AUTORIDAD NACIONAL DE LICENCIAS AMBIENTALES
- ANLA –
RESOLUCIÓN N° **001351**
(05 JUL. 2024)

“Por la cual se modifica la Licencia Ambiental otorgada mediante Resolución 1326 de 5 de agosto de 2020 y se toman otras determinaciones”

El proyecto UPME 01 de 2013 (Subestación Norte 500 KV y Líneas de Transmisión Norte - Tequendama 500 KV y Norte Sogamoso 500 kV) – como primer refuerzo de red 500 KV del Área Oriental tiene como objetivo el diseño, la adquisición de predios y servidumbres, la construcción, el montaje, las pruebas, la puesta en servicio y la operación y mantenimiento del sistema de las obras que hacen parte del proyecto UPME 01- 2013.

Tabla 43 Revisión de accesos mencionados y consideraciones del Equipo Evaluador Ambiental de la ANLA

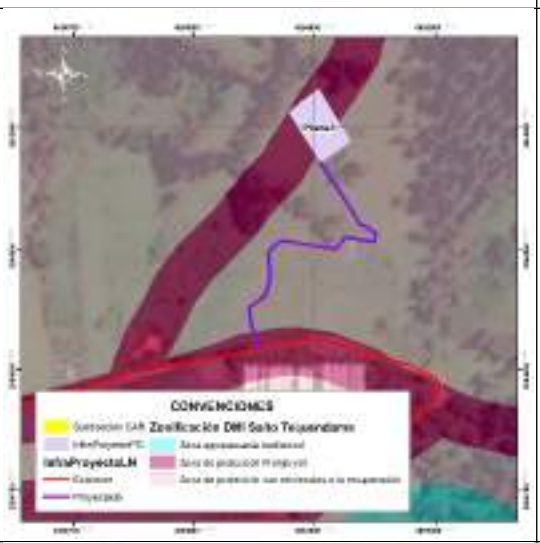
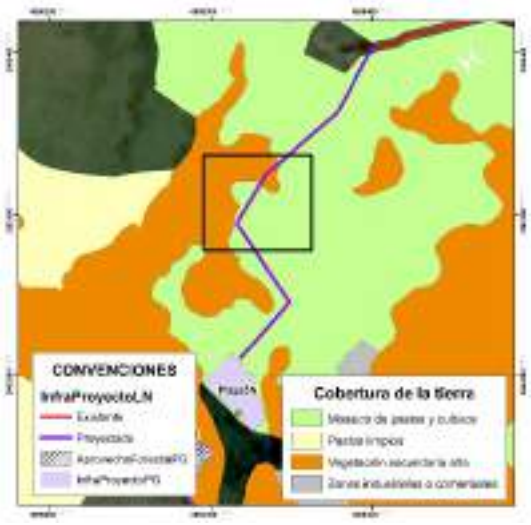
Tipo de obra	***Soporte gráfico revisión Equipo Evaluador Ambiental de la ANLA***	***Consideraciones Equipo Evaluador Ambiental de la ANLA***
*Acceso a plaza 1N**		*Se valida que el acceso es existente y por tanto no requiere aprovechamiento forestal. No obstante, frente a las acciones de mantenimiento propuestas, se identifica que parte del área del acceso se ubica en zona de protección absoluta, por tanto **NO es procedente autorizar las actividades de rocería** en el tramo que se ubica en esta zona.*
*Acceso a plaza 2** *Plaza 2* *(Se indica acceso peatonal desde Vía Tipo 1 hasta sitio de plaza)*		*Se valida que el acceso específico hasta la plaza de tendido no es existente. Para la plaza de tendido y acceso no se encuentra sustracción de reserva autorizada por parte de la CAR. Adicionalmente, parte de la plaza y el acceso se ubica en zona de protección absoluta, donde se establece como uso prohibido la ejecución de rocería. Por lo anterior **NO es procedente autorizar la infraestructura de la plaza y del acceso al no tener sustracción aprobada y al no ser permitidas las actividades de rocería**.*

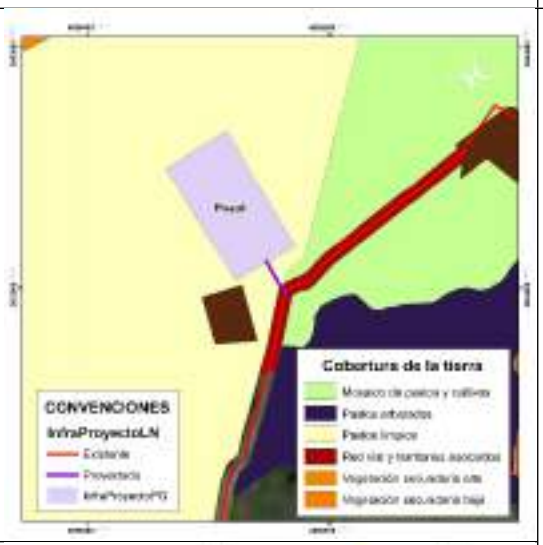
Tipo de obra	***Soporte gráfico revisión Equipo Evaluador Ambiental de la ANLA***	***Consideraciones Equipo Evaluador Ambiental de la ANLA***
*Acceso a plaza 3** *Plaza 3 (Se indica acceso peatonal desde carreteable existente hasta sitio de plaza)*		*Se valida que el acceso específico hasta la plaza de tendido no es existente. Para la plaza de tendido y el acceso no se encuentra sustracción de reserva autorizada por parte de la CAR. Igualmente, no realizó la solicitud de permiso de aprovechamiento forestal. Por lo anterior* ***NO es procedente autorizar la infraestructura de la plaza y del acceso al no tener sustracción aprobada.***
Acceso a sitio de torre 301N (Se indica como acceso peatonal) *Sitio de torre ST301N*		*Se valida que para la sección del acceso de llegada a la torre se relaciona como acceso existente a un sendero o camino, en cobertura de pastos limpios. Se identifica que no se requiere permiso de aprovechamiento y tampoco se tienen restricciones para ingreso con semovientes puesto que no se encuentra dentro del DMI Sector Salto de Tequendama y Cerro Manjui.*

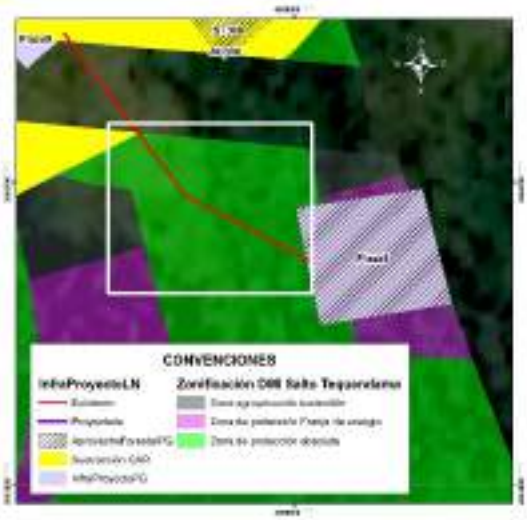
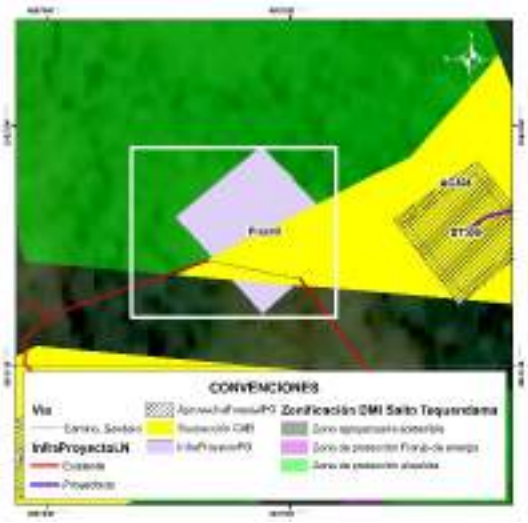
Tipo de obra	***Soporte gráfico revisión Equipo Evaluador Ambiental de la ANLA***	***Consideraciones Equipo Evaluador Ambiental de la ANLA***
*Acceso a plaza 4N** *Plaza 4N* *Acceso a torre 302N (Se indica acceso peatonal a sitio de torre)* *Torre 302N*		*Se valida que para el acceso a la plaza de tendido hay acceso existente, sobre el cual no se requiere permiso de aprovechamiento forestal.* *Respecto a la torre, la sección del acceso de llegada a la torre se relaciona como acceso existente a un sendero o camino, en cobertura de mosaico de pastos y cultivos. Se identifica que no se requiere permiso de aprovechamiento y que tampoco se tienen restricciones para ingreso con semovientes puesto que no se encuentra dentro del DMI Sector Salto de Tequendama y Cerro Manjui.*
*Acceso a plaza 5N** *(Se indica existencia de acceso peatonal)* *Plaza de tendido 5N*		*Comparando la ubicación del acceso con la cartografía base se identifica que el acceso no se asocia a ningún camino o sendero existente, dándose contradicción con la tabla presentada por la Sociedad pero coherencia con la capa InfraProyectoLN, donde se indica que el acceso es proyectado. Se valida que este acceso atraviesa en su recorrido zonas de vegetación secundaria alta, sobre las cuales la Sociedad* ***NO podrá adelantar actividades de tala*** *puesto que no realizó la solicitud de permiso (Recuadros negros).*

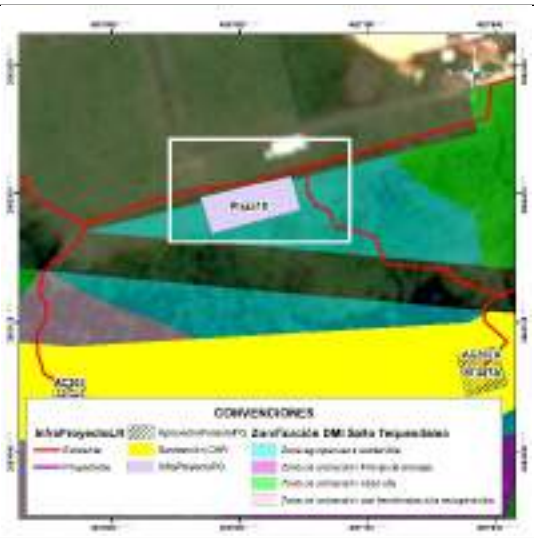
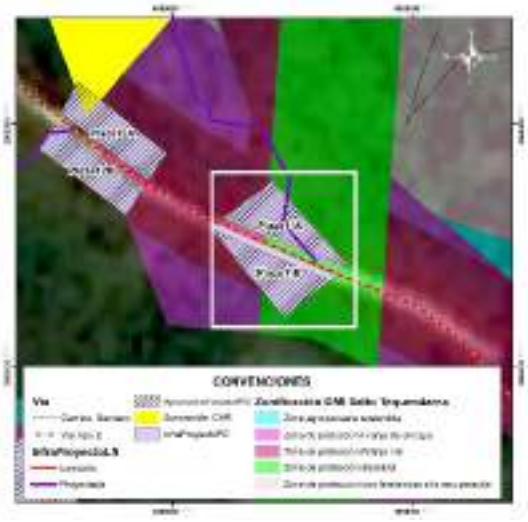
Tipo de obra	***Soporte gráfico revisión Equipo Evaluador Ambiental de la ANLA***	***Consideraciones Equipo Evaluador Ambiental de la ANLA***
Acceso a plaza 6- Plaza de tendido 6 *(Se indica ingreso por acceso peatonal desde vía carreteable)*		*Comparando la ubicación de los accesos con la cartografía base se identifica que los accesos no se asocian a ningún camino o sendero existente, dándose contradicción con la tabla presentada por la Sociedad pero coherencia con la capa InfraProyectoLN, donde se indica que el acceso es proyectado. Se valida que estos accesos y las plazas se ubican en unidades de pastos limpios y arveja, no siendo necesario ejecutar actividades de aprovechamiento forestal. También se corrobora la no existencia de restricciones asociadas al DMI Salto de Tequendama y Cerro Manjui.*
Acceso a plaza 7- Plaza de tendido 7 (Se indica ingreso por acceso peatonal desde vía carreteable)*

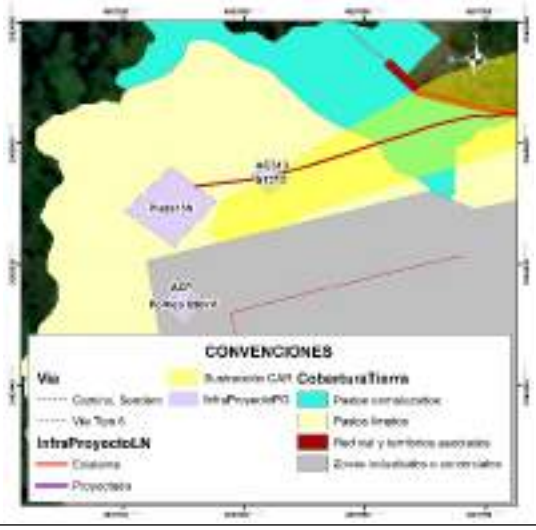
Tipo de obra	***Soporte gráfico revisión Equipo Evaluador Ambiental de la ANLA***	***Consideraciones Equipo Evaluador Ambiental de la ANLA***
Acceso a plaza 8 *(Reportada como acceso peatonal en documento y en capa InfraProyectoLN como acceso existente)*** *Plaza de tendido 8*		*Se valida que el acceso específico hasta la plaza de tendido no es existente. Para la plaza de tendido y el acceso no se encuentra sustracción de reserva autorizada por parte de la CAR puesto que la Sociedad no hace su solicitud. Adicionalmente, parte de la plaza y el acceso se ubica en zona de protección absoluta, donde se establece como uso prohibido la ejecución de rocería. Por lo anterior* ***NO es procedente autorizar la infraestructura de la plaza y del acceso al no tener sustracción aprobada y al no ser permitidas las actividades de rocería.***
*Acceso a plaza 9*** *(Reportada como acceso peatonal en documento y en capa InfraProyectoLN como acceso existente)* *Plaza de tendido 9*		*Se valida que acceso específico hasta plaza de tendido se reporta como camino o sendero, el cual se ubica a 350 m de vía tipo 6 sin pavimentar. Para plaza de tendido y acceso no se encuentra sustracción de reserva autorizada por parte de la CAR puesto que la Sociedad no hace su solicitud. Adicionalmente, parte de la plaza y el acceso se ubica en zona de protección absoluta, donde se establece como uso prohibido la ejecución de rocería. Por lo anterior* ***NO es procedente autorizar la infraestructura de la plaza y del acceso al no tener sustracción aprobada y al no ser permitidas las actividades de rocería.***

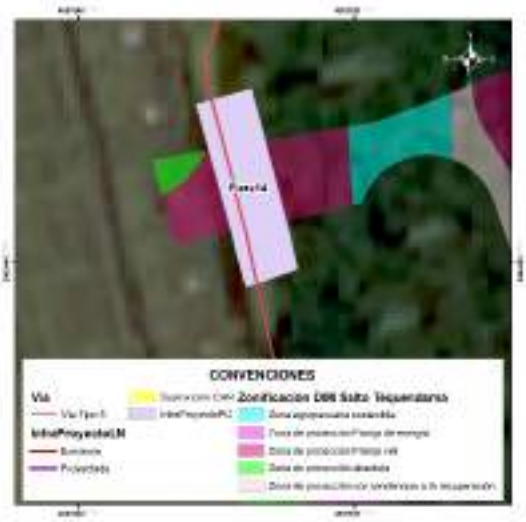
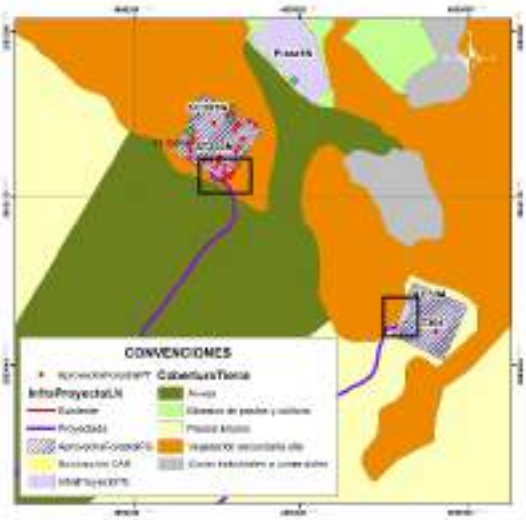
Tipo de obra	***Soporte gráfico revisión Equipo Evaluador Ambiental de la ANLA***	***Consideraciones Equipo Evaluador Ambiental de la ANLA***
*Acceso a plaza 10 (vía tipo 6 sin pavimentar)*** *Plaza de tendido 10*		*Se valida que el acceso específico hasta la plaza de tendido se reporta como vía tipo 6, sin embargo se plantea adecuación con rocería, aspecto que es inconsistente con la definición de la vía existente. La plaza de tendido se ubica en una "zona agropecuaria sostenible" del DIM Salto del Tequendama y Cerro Manjui, para la cual la Sociedad no solicitó sustracción de reserva ante la CAR. Por lo anterior* ***NO es procedente autorizar la infraestructura de la plaza y del acceso al no tener sustracción de reserva.***
*Acceso a plazas de tendido 11A (camino o sendero desde vía tipo 2) y 11B*** *Plazas de tendido 11A y 11B*		*En el documento se relaciona como acceso el Acc-06, sin embargo, en la capa InfraProyectoLN se identifica que el acceso asociado es el Acc-309.* *Se valida que acceso específico hasta plaza de tendido 11A se relaciona como camino o sendero, para el cual se plantearía adecuación con rocería la cual se establece dentro de la zonificación del DMI Sector Salto del Tequendama y Cerro Manjui como actividad prohibida en zona de protección absoluta. Para plazas de tendido y acceso no se encuentra sustracción de reserva autorizada por parte de la CAR puesto que la Sociedad no hace su solicitud.* *Por lo anterior* ***NO es procedente autorizar la infraestructura de las plazas y del acceso al no tener sustracción de reserva.***

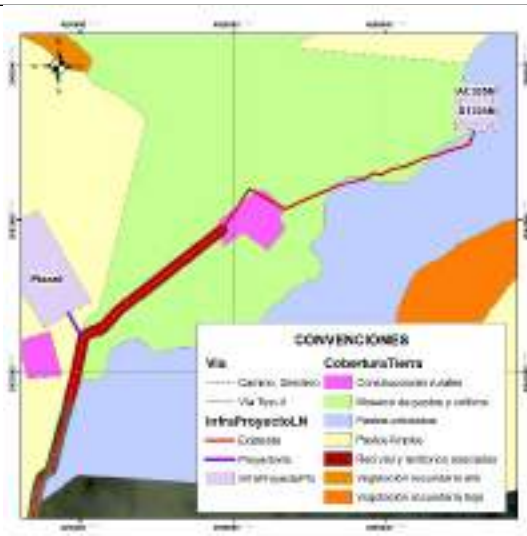
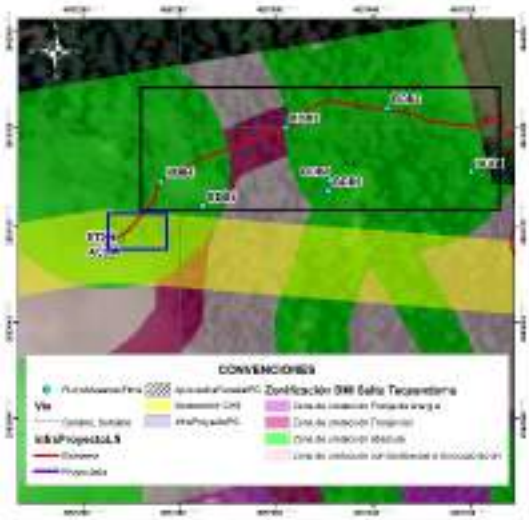
Tipo de obra	***Soporte gráfico revisión Equipo Evaluador Ambiental de la ANLA***	***Consideraciones Equipo Evaluador Ambiental de la ANLA***
*Acceso a plazas de tendido 12A y 12B**** *Plazas de tendido 12A y 12B*		*Se valida que parte de las dos plazas de tendido se encuentran en DMI sin sustracción de reserva autorizada por parte de la CAR, las cuales se ubican en "zona de protección vial". Teniendo en cuenta el área disponible que se encuentra fuera del DMI,* ***NO es procedente autorizar la infraestructura de la plaza de tendido 12A y solo podría autorizarse el área de la plaza de tendido 12B en el área que se encuentra fuera del DMI, área en la cual se autoriza el permiso de aprovechamiento solicitado.***
*Acceso a plaza de tendido 13N*** *Sitio de torre ST313*		*Se identifica que el acceso, la plaza de tendido y la torre se ubica en unidades de pastizales. El trazado del acceso se ubica sobre las zonas sustraídas, razón por la cual se considera aceptable este acceso siempre y cuando* ***NO*** *se realicen actividades de aprovechamiento forestal, puesto que este permiso no se solicitó.*

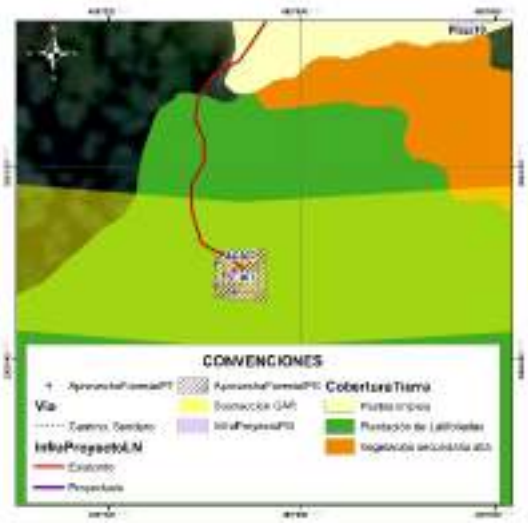
Tipo de obra	***Soporte gráfico revisión Equipo Evaluador Ambiental de la ANLA***	***Consideraciones Equipo Evaluador Ambiental de la ANLA***
*Acceso a plaza (vía tipo 5)** *Plaza de tendido 14*		*Se valida que la parte central de la plaza de tendido se encuentra en DMI para la cual la Sociedad no realizó solicitud de sustracción y por tanto no tiene autorización por parte de la CAR. En este sentido,* ***NO es procedente autorizar la infraestructura de la plaza de tendido 14.***
*Accesos a sitios de torre ST303N y ST304** *Sitios de torre ST303N y ST304*		*Comparando la ubicación de los accesos con la cartografía base se identifica que no se asocian a ningún camino o sendero existente, quedando identificada una contradicción con la tabla presentada por la Sociedad pero coherencia con la capa InfraProyectoLN donde se indica que el acceso es proyectado. Se valida que estos accesos se ubican en su mayoría en cultivos de arveja y en pastos limpios, no siendo necesario ejecutar actividades de aprovechamiento forestal para estos tramos.* *Para el caso del acceso al ST303N y una parte del ST304, se identifica cruce con parches de vegetación secundaria alta (ver recuadros negros) para los cuales la Sociedad* ***NO podrá adelantar actividades de tala*** *puesto que no realizó la solicitud de permiso.*

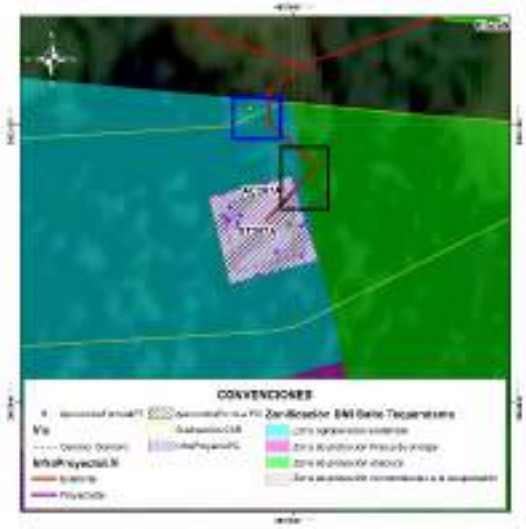
Tipo de obra	***Soporte gráfico revisión Equipo Evaluador Ambiental de la ANLA***	***Consideraciones Equipo Evaluador Ambiental de la ANLA***
*Acceso a ST305N** *Sitio de torre ST305N*		*Revisando con la cartografía base se identifica que el acceso no es existente sino que se relaciona con la existencia de un camino o sendero que atraviesa unidades de mosaico de pastos y cultivos, pastos arbolados y construcciones rurales (ubicadas a 110 m del sitio de torre). Teniendo en cuenta que la Sociedad no solicita permiso de aprovechamiento forestal, en este acceso y en la torre **NO podrá adelantar actividades de tala** de ningún individuo que pueda encontrarse de manera aislada (pastos arbolados).*
*Acceso a ST306 (Se menciona en documento y en cartografía base como acceso peatonal)**		*Durante la visita de evaluación se validó que no existe camino o sendero reportado en cartobase y que la condición de la vegetación es de tipo denso, lo cual es consistente con la cobertura registrada (Bosque denso). Adicionalmente, se identifica que en el área trazada para el acceso, existen individuos de especies en veda, los cuales no están siendo incluidos en solicitud de aprovechamiento forestal (ver cuadro azul).*  ***Individuo fustal ubicado en tramo de llegada del acceso (No solicitado en aprovechamiento forestal) Coordenadas 4º34´12´´N, 74º17´15´´ W.*** *De igual manera, en el tramo del acceso la Sociedad registra a las parcelas BDB4, BDB3 y BDB2 (Ver cuadros negros), en las cuales reporta 100 individuos fustales, de estos 23 obedecen a la especie Cyathea sp. y 35 a la*

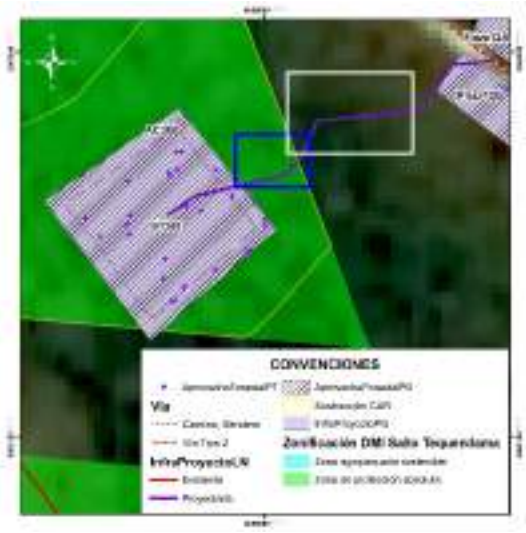
Tipo de obra	***Soporte gráfico revisión Equipo Evaluador Ambiental de la ANLA***	***Consideraciones Equipo Evaluador Ambiental de la ANLA***
		especie Quercus humboldtii, ambas especies en veda nacional. *Sumado a esto, no se encuentra sustracción de reserva autorizada por parte de la CAR puesto que la Sociedad no hace su solicitud para los accesos y tampoco realiza solicitud de aprovechamiento forestal aun cuando fue requerido. Adicionalmente, parte del acceso se ubica en zona de protección absoluta, donde se establece como uso prohibido la ejecución de rocería. Por lo anterior* ***NO es procedente autorizar el acceso al no tener sustracción aprobada, no haber solicitado permiso de aprovechamiento forestal y no ser permitidas las actividades de rocería.***
*Acceso a ST307 (Se menciona en documento y en cartografía base como acceso peatonal)**		*Durante la visita de evaluación se validó que no existe camino o sendero reportado en cartobase y que la condición de la vegetación se asocia a plantaciones de latifoliadas con vegetación arbórea densa producto de la recuperación del área con presencia de especies en veda. Resultado de ello, la Sociedad para el sitio de torre (relacionado en cobertura plantación de latifoliadas) solicita permiso de aprovechamiento forestal para seis (6) individuos de Quercus humboldtii (especie en veda nacional), no obstante, para el acceso omite la solicitud de permiso de aprovechamiento forestal no siendo procedente la autorización de intervención en acceso.* *Sumado a esto, en parte del acceso no se encuentra sustracción de reserva autorizada por parte de la CAR puesto que la Sociedad no hace*

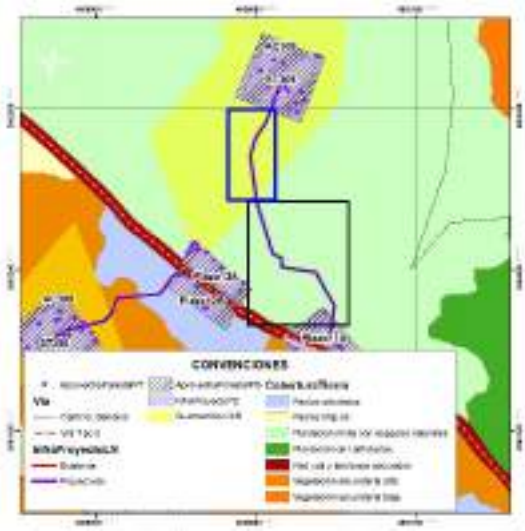
Tipo de obra	***Soporte gráfico revisión Equipo Evaluador Ambiental de la ANLA***	***Consideraciones Equipo Evaluador Ambiental de la ANLA***
		su solicitud para los accesos. Por lo anterior ***NO es procedente autorizar el acceso al no tener sustracción aprobada y no haber solicitado permiso de aprovechamiento forestal.***
*Acceso a ST307A (Se menciona en documento y en cartografía base como acceso peatonal)**		*Durante la visita de evaluación se validó que no existe camino o sendero reportado en cartobase y que la condición de la vegetación se asocia a plantaciones de latifoliadas con vegetación arbórea densa producto de la recuperación del área con presencia de especies pioneras. Resultado de ello, la Sociedad para el sitio de torre (relacionado en la misma cobertura) solicita permiso de aprovechamiento forestal para 16 individuos fustales, no obstante, para el acceso omite la solicitud de permiso de aprovechamiento forestal no siendo procedente la autorización de intervención en acceso. Adicionalmente, en la visita de evaluación se identificó que en el área trazada para el acceso, existen individuos fustales, los cuales no están siendo incluidos en solicitud de aprovechamiento forestal (ver cuadro azul).* *Sumado a esto, en parte del acceso no se encuentra sustracción de reserva autorizada por parte de la CAR puesto que la Sociedad no hace su solicitud para los accesos y adicionalmente, parte del acceso se ubica en zona de protección absoluta, donde se establece como uso prohibido la ejecución de rocería (ver cuadro negro). Por lo anterior* ***NO es procedente autorizar el acceso al no tener sustracción aprobada, no haber solicitado permiso de aprovechamiento forestal y no***

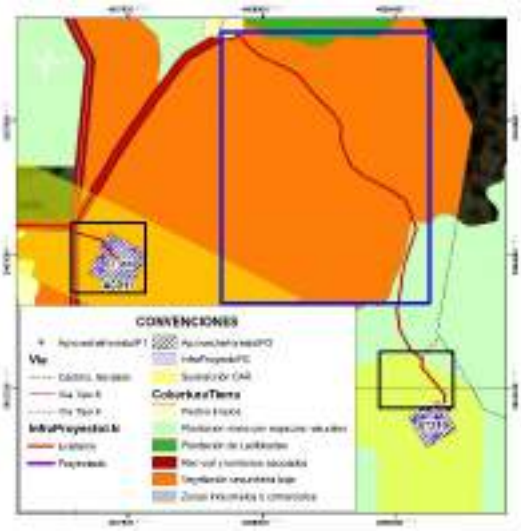
Tipo de obra	***Soporte gráfico revisión Equipo Evaluador Ambiental de la ANLA***	***Consideraciones Equipo Evaluador Ambiental de la ANLA***
		ser permitidas las actividades de rocería.
Acceso a ST308 *(Acceso mencionado como proyectado en capa InfraProyectoLN y como sendero/ camino en cartobase)**		*Durante la visita de evaluación se validó que no existe camino o sendero reportado en cartobase y que la condición de la vegetación se asocia vegetación secundaria alta. Resultado de ello, la Sociedad para el sitio de torre (relacionado en la misma cobertura) solicita permiso de aprovechamiento forestal para 36 individuos fustales, no obstante, para el acceso omite la solicitud de permiso de aprovechamiento forestal no siendo procedente la autorización de intervención en acceso. Adicionalmente, en la visita de evaluación se identificó que en el área trazada para el acceso, existen individuos fustales, los cuales no están siendo incluidos en solicitud de aprovechamiento forestal (ver cuadro azul).* *Sumado a esto, en área por fuera del DMI (ver recuadro blanco) tampoco se solicita permiso de aprovechamiento aun cuando la cobertura es vegetación secundaria alta. Por lo anterior* ***NO es procedente autorizar el acceso al no haber solicitado permiso de aprovechamiento forestal para su intervención.***

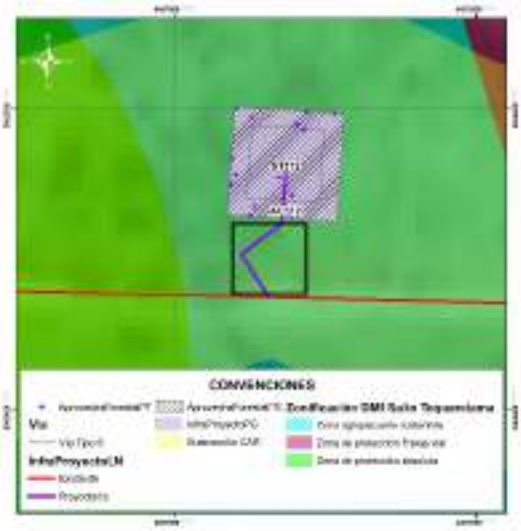
Tipo de obra	***Soporte gráfico revisión Equipo Evaluador Ambiental de la ANLA***	***Consideraciones Equipo Evaluador Ambiental de la ANLA***
Acceso a ST309 *(Acceso mencionado como proyectado en capa InfraProyectoLN y como sendero/ camino en cartobase)**		*Durante la visita de evaluación se validó que no existe camino o sendero reportado en cartobase y que la condición de la vegetación se asocia a la cobertura de plantación mixta con espacios naturales. Resultado de ello, la Sociedad para el sitio de torre (relacionado en la misma cobertura) solicita permiso de aprovechamiento forestal para 17 individuos fustales, no obstante, para el acceso omite la solicitud de permiso de aprovechamiento forestal no siendo procedente la autorización de intervención en acceso ni dentro del área sustraída (Recuadro azul) ni por fuera de esta.* *Sumado a esto, en parte del acceso no se encuentra sustracción de reserva autorizada por parte de la CAR puesto que la Sociedad no hace su solicitud para los accesos y adicionalmente, parte del acceso se ubica en zona de protección absoluta, donde se establece como uso prohibido la ejecución de rocería (ver cuadro negro). Por lo anterior* ***NO es procedente autorizar el acceso al no tener sustracción aprobada, no haber solicitado permiso de aprovechamiento forestal y no ser permitidas las actividades de rocería.***
